**BRUXELLES. Place Jean Jacobs, 7 (arch. G. Peereboom - 1902)**  
(= place Jean Jacobs n° 1-3-5-7-9-11-13-15-17 classé comme ensemble)  
**PERMIS UNIQUE :** modifier des baies et châssis  
**Demande de BUP – DPC du 12/06/2026**

**Avis conforme de la CRMS**

*Situations de droit et projetée de l'élévation avant (extraits du dossier)*

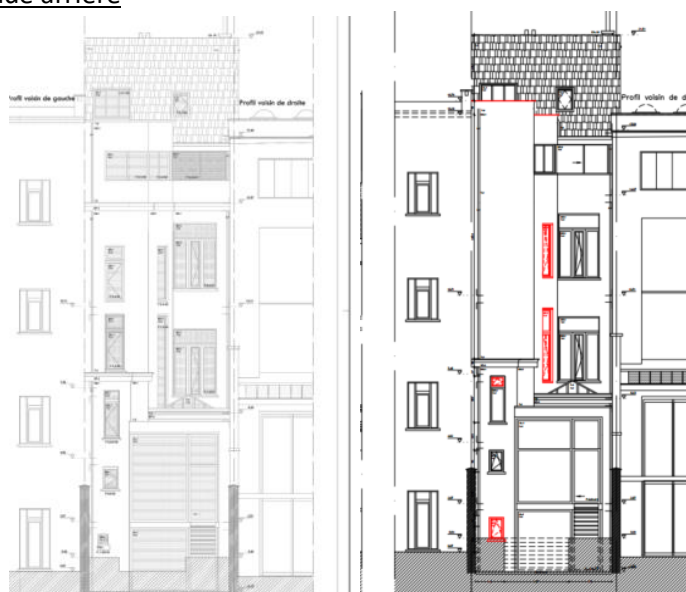
Le permis délivré autorise la restauration des châssis existants ainsi que le remplacement de leurs vitrages simples par des verres feuilletés. Ces châssis d'origine sont en chêne verni. La demande modificative porte sur leur remplacement par de nouveaux châssis présentés comme à l'identique. L'état des châssis est décrit comme fortement dégradé (altération du bois, déformations, problèmes d'étanchéité et de fonctionnement). Le nouvel auteur de projet reconnaît toutefois que leur restauration reste techniquement réalisable mais estime qu'elle ne permettrait pas d'atteindre des performances thermiques et acoustiques satisfaisantes. Il invoque également le manque supposé de durabilité d'une restauration et les coûts d'entretien qu'elle impliquerait. Le remplacement

permettrait, selon lui, de garantir de meilleures performances et une plus grande longévité. Deux devis sont fournis pour les châssis de remplacement. Il s'agit de modèles industriels à triple frappe et joints, oscillo-battants, avec faux cintres appliqués : l'un en mÉRanti, l'autre en chêne lamellé-collé. Ces châssis reprennent l'aspect général des menuiseries existantes, tout en s'en écartant dans leurs détails.

**La CRMS émet un avis défavorable au remplacement des châssis existants qui sont d'origine, de qualité, et dont l'état permet d'être restauré tel que démontré dans le cahier des charges joint au projet précédent faisant l'objet du permis délivré en 2022, à l'exception de celui du dernier étage déjà remplacé, qui pourrait être refait en chêne. Elle encourage le demandeur à améliorer les performances des châssis d'origine via le remplacement éventuel des vitrages simples actuels par un vitrage double le plus mince possible (par exemple de type Fineo) et/ou par la pose éventuelle de joints, à soumettre à l'approbation préalable de la DPC. Pour certaines pièces, notamment au 2e étage, la pose d'un double châssis (châssis moderne de doublage placé à l'arrière du châssis ancien existant) pourrait également être une solution adéquate.**

*Situations de droit et projetée de la façade arrière (extraits du dossier)*

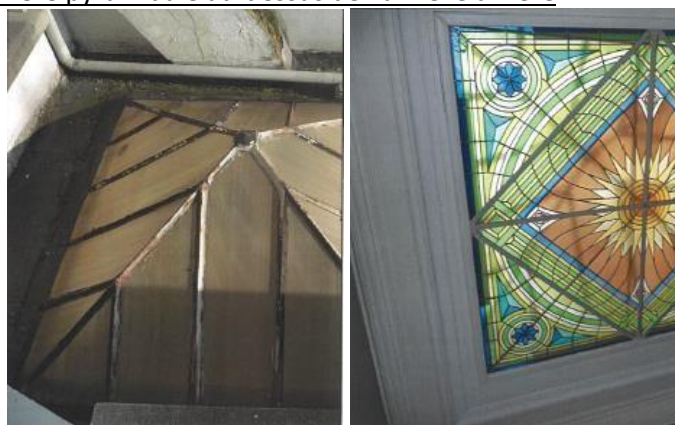
Le projet autorisé par le permis précédent prévoit des fenêtres ouvrant sur la nouvelle trémie d'ascenseur, maintenant ainsi l'aspect de la façade arrière d'origine. Le demandeur sollicite à présent la suppression de ces baies car elles seraient dépourvues de fonction et n'apporteraient aucun éclairage. Il demande également la suppression de la corniche, sans fonction à la suite de la surélévation autorisée.

**La CRMS émet un avis favorable sur la suppression des fenêtres ouvrant sur la trémie d'ascenseur à condition de maintenir une ou plusieurs baie(s) aveugle(s) en retrait afin de conserver la trace de la présence d'une travée à cet endroit. En revanche, elle s'oppose à la suppression de la corniche car elle contribue à préserver la typologie architecturale de la façade et à donner une lisibilité à la surélévation.**

Vue du lanterneau et du vitrail classés (extraits du dossier)

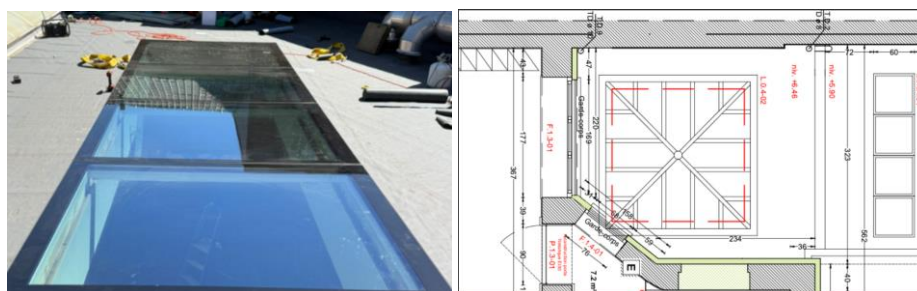
La pièce arrière du rez-de-chaussée se présente comme un jardin d'hiver, caractéristique des maisons de la Belle Epoque, éclairé par une verrière pyramidale sous laquelle se trouve une contre-verrière en vitrail. Cette verrière est visée par le classement. Le permis précédent prévoyait son remplacement à l'identique à condition de soumettre les détails d'exécution à l'approbation préalable de la DPC. Le demandeur propose à présent de remplacer la verrière pyramidale existante par une verrière plate marchable. Cette modification est motivée par des raisons techniques. Toutefois, la verrière de dimensions standard la plus adaptée présenterait un déficit de taille de 25 cm, ce qui aurait vraisemblablement un impact sur l'aspect du vitrail situé en dessous, en raison de l'ombre du bord aveugle ainsi créé.

**Afin de préserver la physionomie caractéristique de cette verrière, typique des années 1900, la CRMS insiste pour que le projet soit réalisé conformément à l'autorisation délivrée, à savoir une verrière pyramidale analogue à l'existante, éventuellement réalisée en profilés métalliques à coupure thermique et équipée de vitrages doubles. Le résultat attendu ne pourra être obtenu que par un travail de ferronnerie sur mesure, et non par le recours à des produits standardisés. Les détails d'exécution seront soumis à l'approbation préalable de la DPC.**
